**Avis délibéré**  
**de la Mission régionale d'autorité environnementale**  
**Provence-Alpes-Côte d'Azur**  
**sur la déclaration de projet emportant mise en compatibilité**  
**des plans locaux d'urbanisme de Draguignan et de**  
**Châteaudouble pour la reconversion de la carrière de la**  
**Granégone en installation de stockage de déchets inertes (83)**

**N° MRAe  
2022APACA41/3230-3231**

Avis du 26 septembre 2022 sur la déclaration de projet emportant mise en compatibilité des plans locaux d'urbanisme de Draguignan et de Châteaudouble pour la reconversion de la carrière de la Granégone en installation de stockage de déchets inertes (83)

Figure 2: Zonage avant (à gauche) et après (à droite) la mise en compatibilité du PLU de Draguignan (en rouge le périmètre autorisé de la carrière / le périmètre envisagé de l'ISDI - source : évaluation environnementale de la MEC-DP du PLU de Draguignan)

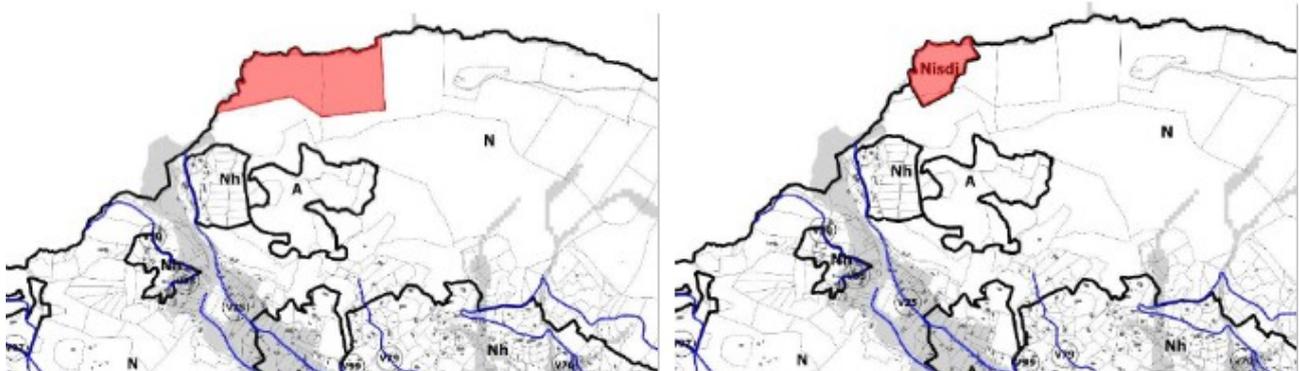
Concernant le risque d'inondation, dans le cadre de la prise en compte des risques liés au ruissellement, la MRAe recommande d'inscrire dans les règlements des zones Nx et Nisdi des PLU, la prescription de réalisation d'une étude hydraulique préalable à l'implantation de l'ISDI afin de garantir une gestion adaptée du ruissellement sur le site.

Afin de garantir la prise en compte des risques liés au ruissellement sur le site, au regard notamment des effets du changement climatique, les règlements des PLU de Draguignan et Châteaudouble gagneraient à demander la réalisation d'une étude hydraulique dans le cadre du projet d'ISDIc permettant de prescrire tout aménagement nécessaire à la gestion du ruissellement.

**La MRAe recommande d'inscrire dans les règlements des zones Nx et Nisdi des PLU la prescription de réalisation d'une étude hydraulique préalable à l'implantation de l'ISDI, afin de garantir une gestion adaptée du ruissellement sur le site.**

Figure 3: Zonage avant (Nc à gauche) et après (Nx à droite) la mise en compatibilité du PLU de Châteaudouble (secteur entouré en rouge - source : évaluation environnementale de la MEC-DP du PLU de Châteaudouble)

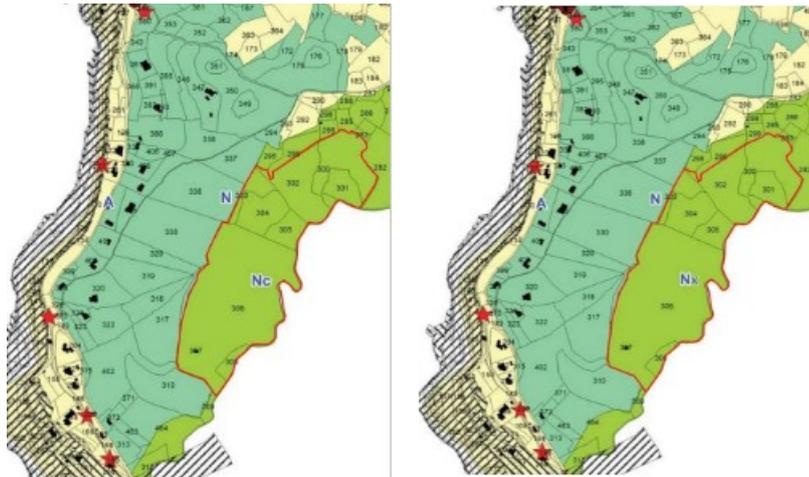
La MRAe constate que, dans les deux dossiers, l'évaluation des incidences fait uniquement état des perceptions vers la carrière en soulignant leur atténuation grâce aux mesures paysagères qui seront intégrées au projet (modelage de la partie sommitale et végétalisation du secteur remblayé illustré au moyen de photomontages). Les perceptions vers la plate-forme technique ne sont pas évoquées dans le dossier relatif à la MEC-DP du PLU de Châteaudouble, de même que les mesures d'intégration paysagère la concernant. L'évaluation environnementale gagnerait donc à être complétée sur ce point.

***La MRAe recommande de compléter l'évaluation des incidences de la MEC-DP du PLU de Châteaudouble sur le paysage par l'analyse des perceptions vers la plate-forme technique.***
